4-2. 通信ケーブルの接続方法の変更について

LWZ-130J/JEとコントローラを接続する配線が下記に変わりますので、取付説明書ではなく本書を参照して接続してください。

図-1

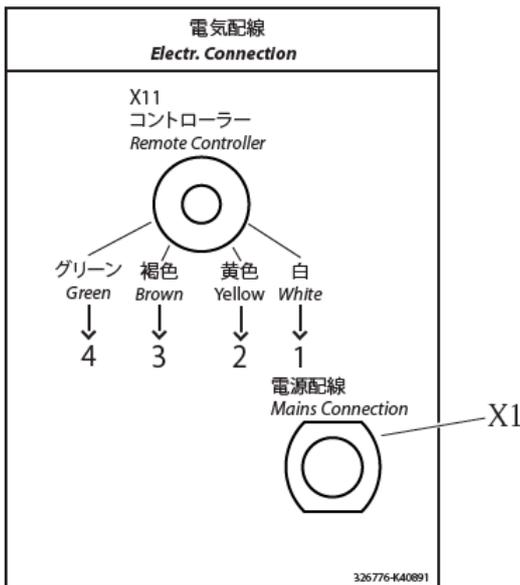
- ① 機器側の通信コネクタが廃止され、機器側からコントローラと接続するための4芯のケーブルがあることを確認してください。
- ② 4芯のケーブルの各線を、下記の図-1、表-1に従って、コントローラのハーネスと接続します。

旧仕様のコネクタ接続部

新仕様のコントローラとの接続用4芯ケーブル

| 機器側ケーブルの配線色 | コントローラ側ハーネスの配線番号 |
| 白色 | 1 |
| 黄色 | 2 |
| 茶色 | 3 |
| 緑色 | 4 |

○ 機器側ケーブルの配線と、コントローラ側のハーネスを、屋内配線を介して接続する場合は、配線色等を間違えないよう十分に注意して配線してください。
